改善箇所説明図

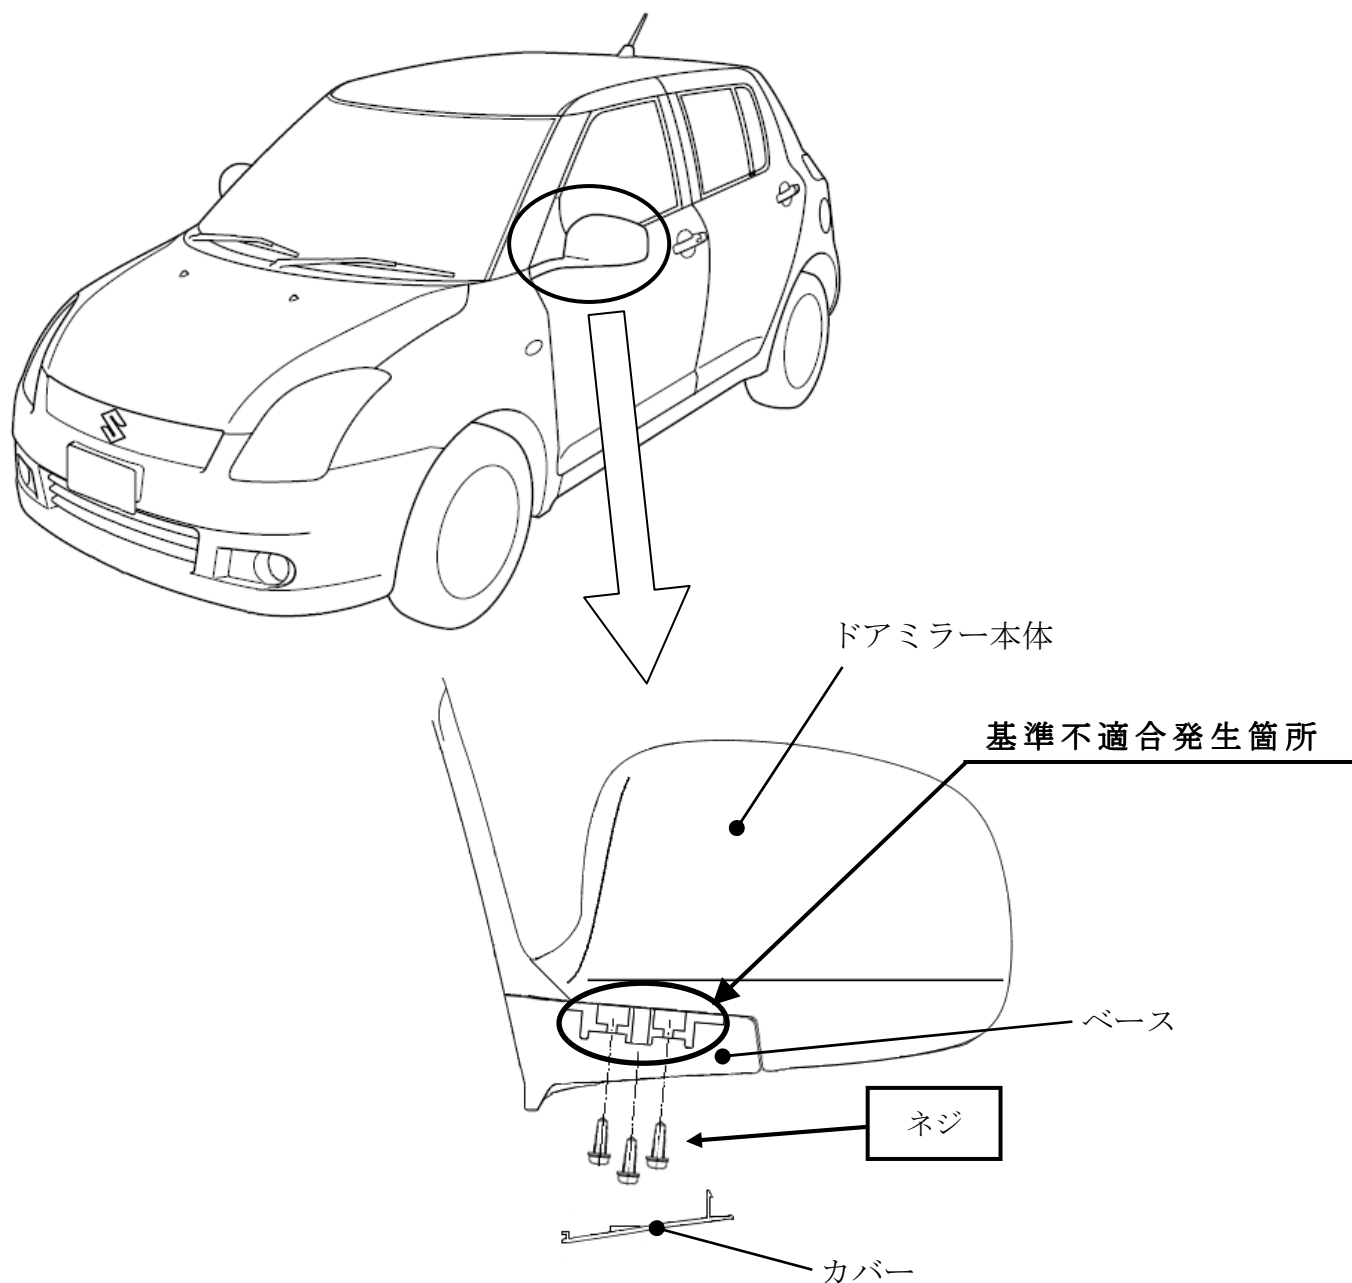
ドアミラーにおいて、ドアミラー本体とベースを締結するネジに緩み止めが無い場合、使用過程における振動や強めの外力によるへたりに伴って当該ネジが緩み、そのままの状態で使用を続けると、最悪の場合、ドアミラー本体がベースから外れ、後方の交通状況等が確認できなくなるおそれがある。

全車両、ドアミラー本体とベースを締結しているネジを接着剤付に交換し、規定トルクで締め付ける。
